Landratsamt Ravensburg, Postfach 19 40, 88189 Ravensburg

## Bebauungsplan "Kapellenberg III" 2. Änderung, 2. Erweiterung und 1. Teilaufhebung "Kapellenberg III" und die örtlichen Bauvorschriften hierzu, Amtzell

### Beteiligung der Behörden gemäß § 4 Abs. 1 BauGB

### Risikogebiete

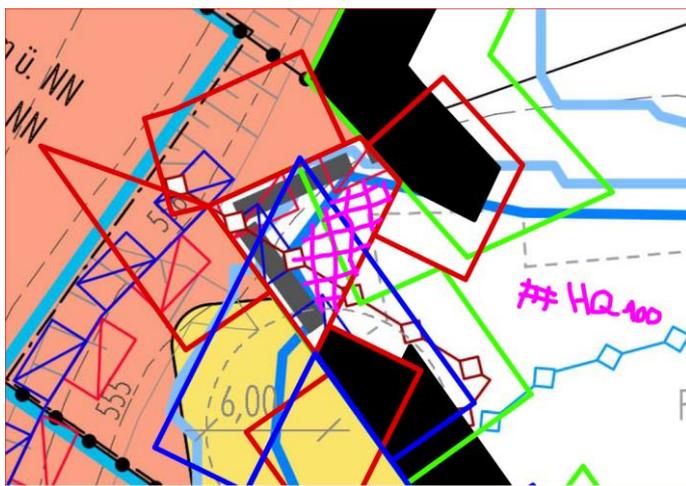
Der voraussichtliche Geltungsbereich der Erweiterung befindet sich kleinräumig auch im HQExtrem.

Festgesetzte Überschwemmungsgebiete im Sinne des § 76 Abs. 2 WHG sowie des § 65 Abs. 1 WG (i.d.R. Flächenausdehnung HQ100 der HWGK) und Risikogebiete außerhalb von Überschwemmungsgebieten im Sinne des § 78b Absatz 1 WHG (i.d.R. Flächenausdehnung HQ Extrem der HWGK) sind nachrichtlich (BauGB § 9 Abs. 6 a) im Bebauungsplan darzustellen.
